女川原子力発電所第2号機 設計及び工事計画の変更認可申請 変更前後比較表
 【VI-1-1-4-7-6-1-2 設定根拠に関する説明書 (原子炉格納容器調気系 主配管)】

女川原子力発電所第2号機 設計及び工事計画の変更認可申請 変更前後比較表
 【8.3.4.1_原子炉格納容器調気系】

原子炉格納容器調気系 主配管の要目表の変更による
管の耐震性についての計算書及び管の応力計算書への影響について

女川原子力発電所第2号機 設計及び工事計画の変更認可申請 変更前後比較表
 【8.3.4.1_原子炉格納容器調気系】

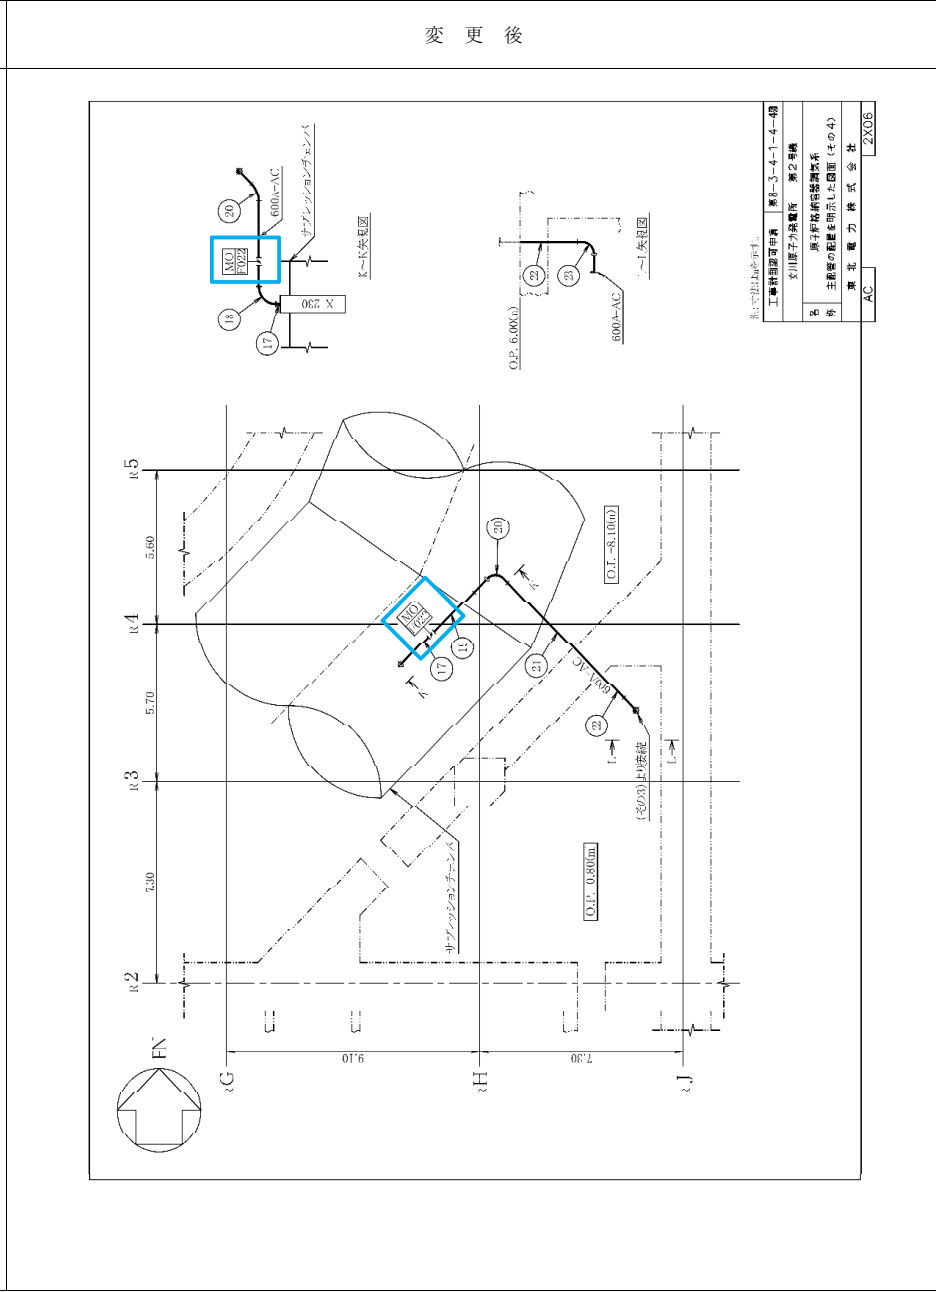
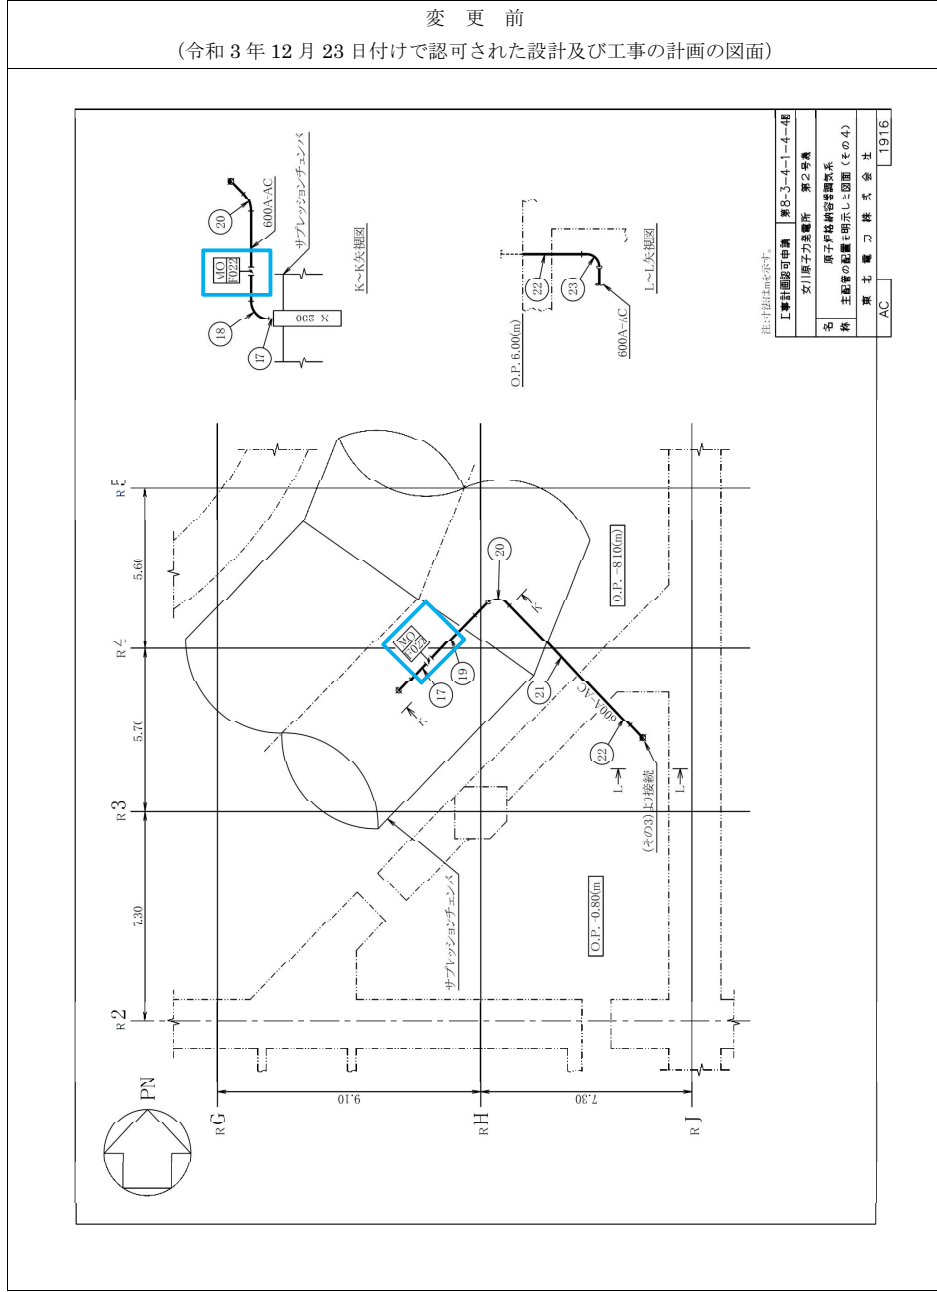
備考
 既設配管の一部厚肉化に伴い電動弁(F022)の位置をわずかに移動させたことに伴う変更

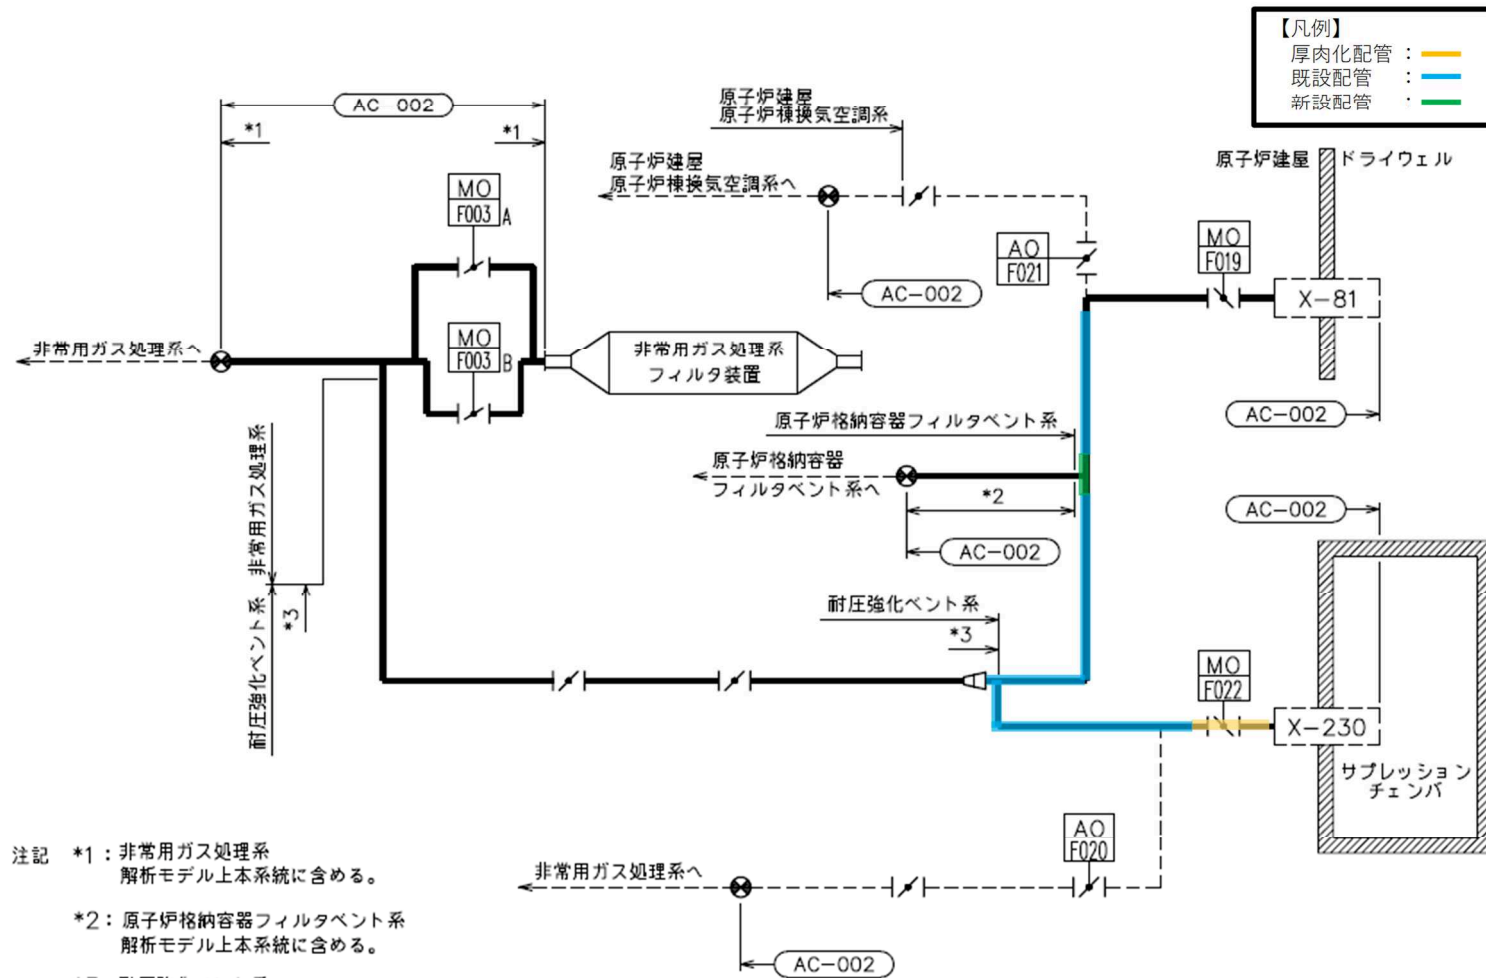
図 1 の要目表において厚肉化配管を記載しているのは管名称 3 及び 4 である。図 3 の解析モデルにおいて厚肉化配管は、X-230 の解析点 813 から解析点 27 までである。この範囲の設計条件は、図 6 の管名称 3 及び 4 により確認できこれが図 1 の要目表に記載の配管仕様と一致している。

また、図 1 の要目表において既設配管仕様を記載しているのは管名称 4 及び 5 である。図 3 及び図 4 の解析モデルにおいて既設配管は、図 3 の解析点 27 から図 4 の解析点 320 までの範囲である。この範囲の設計条件は、図 6 の管名称 4 及び 5 により確認できこれが図 1 の要目表に記載の配管仕様と一致している。

以上のことから、既設配管の一部厚肉化に係る要目表の記載変更は、当初より解析モデルにインプットされていることから当該計算書への影響はない。

参考資料1：原子炉格納容器調気系主配管の要目表の記載変更内容説明（2／6）

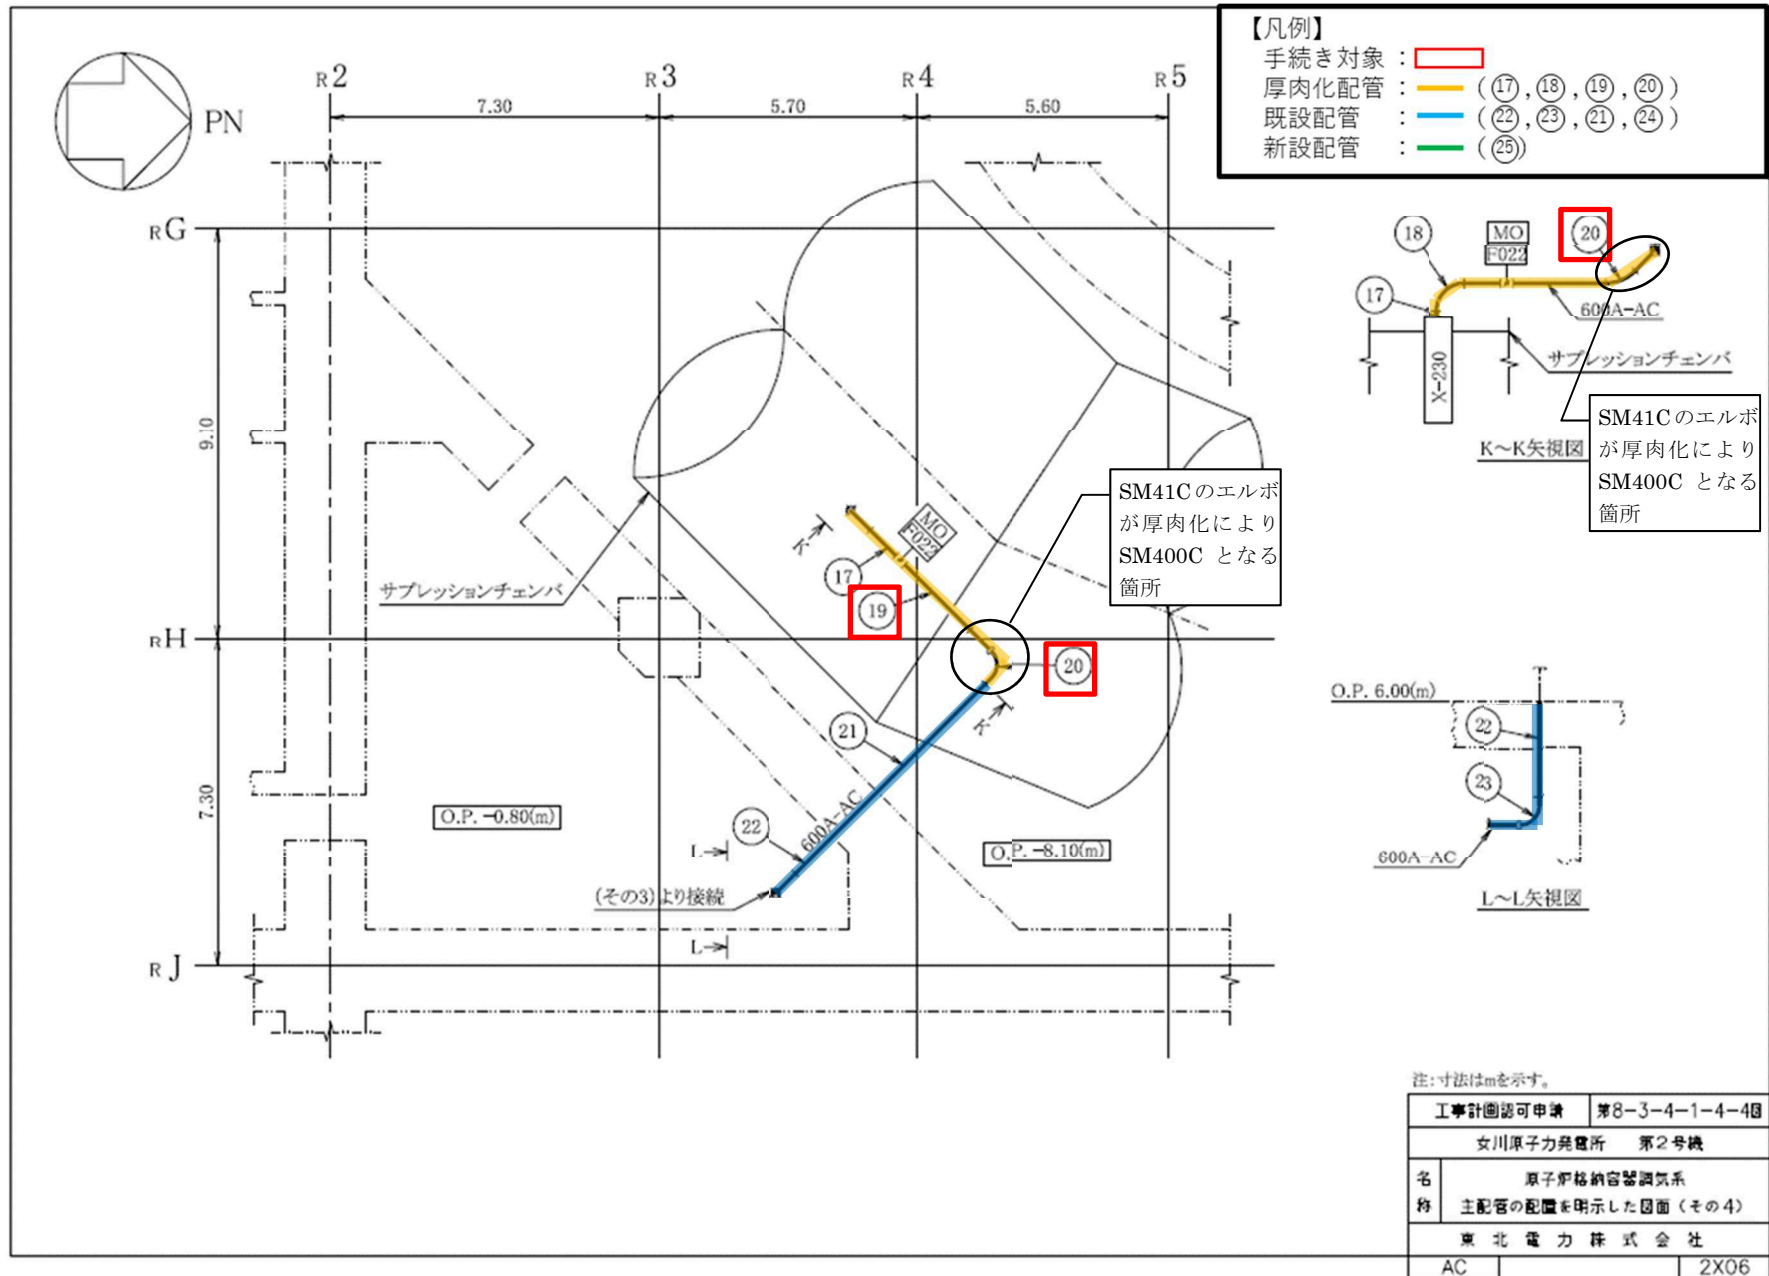
【凡例】
 手続き対象：
 厚肉化配管： (17, 18, 19, 20)
 既設配管： (22, 23, 21, 24)
 新設配管： (25)
 ※丸番号は主配管配置図の部品番号を示す

RHR LPCI注入隔離弁

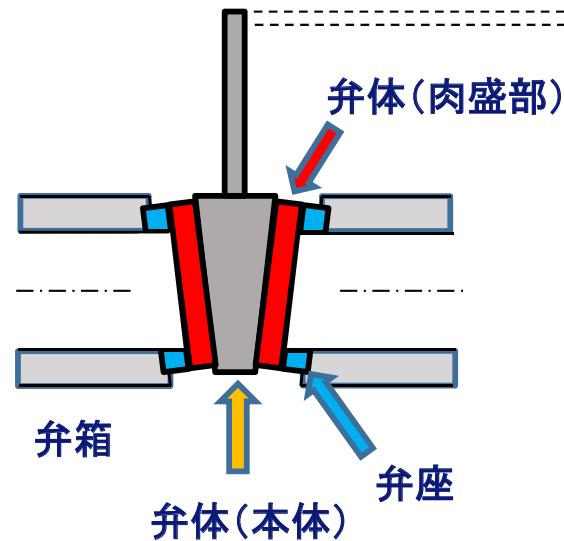
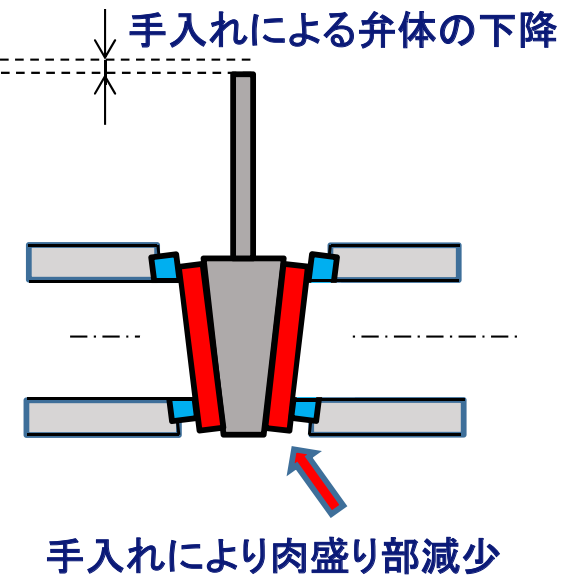
【必要性】弁体の下降は、これまでの分解点検における弁の手入れに伴い、弁体の厚みが徐々に減少したことに起因しており、現状はシート機能に問題はないが、今後の分解点検時の手入れによりシート機能維持が困難になるおそれがあることから、弁体を取り替える必要がある。

【申請内容】本工事は、当該の弁体と同仕様の弁体に取り替えるものである。材質変更を伴わないことから、要目表の変更はない。

② 原子炉冷却材浄化系主配管(1/8)

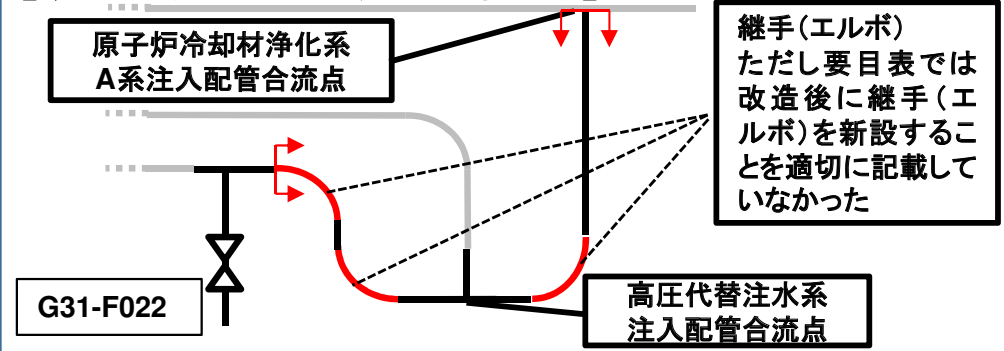
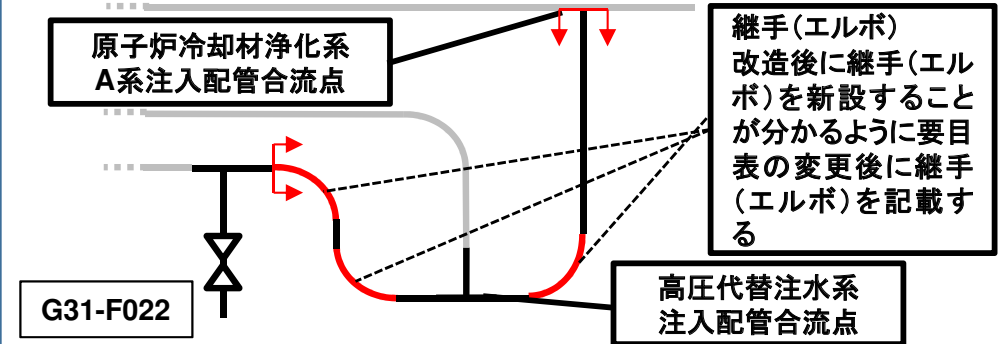
【申請内容】配管の一部を曲げ管から継手(エルボ)に変更する。

④ 原子炉格納容器調気系主配管(1/13)

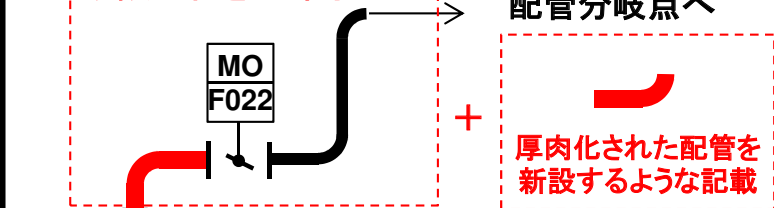
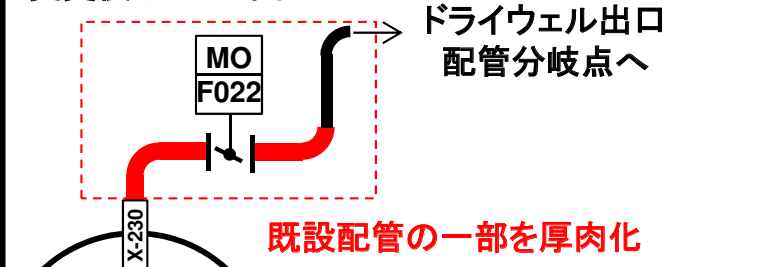
ドライウェル出口
配管分岐点へ+
厚肉化された配管を
新設するような記載

既設配管の一部を厚肉化
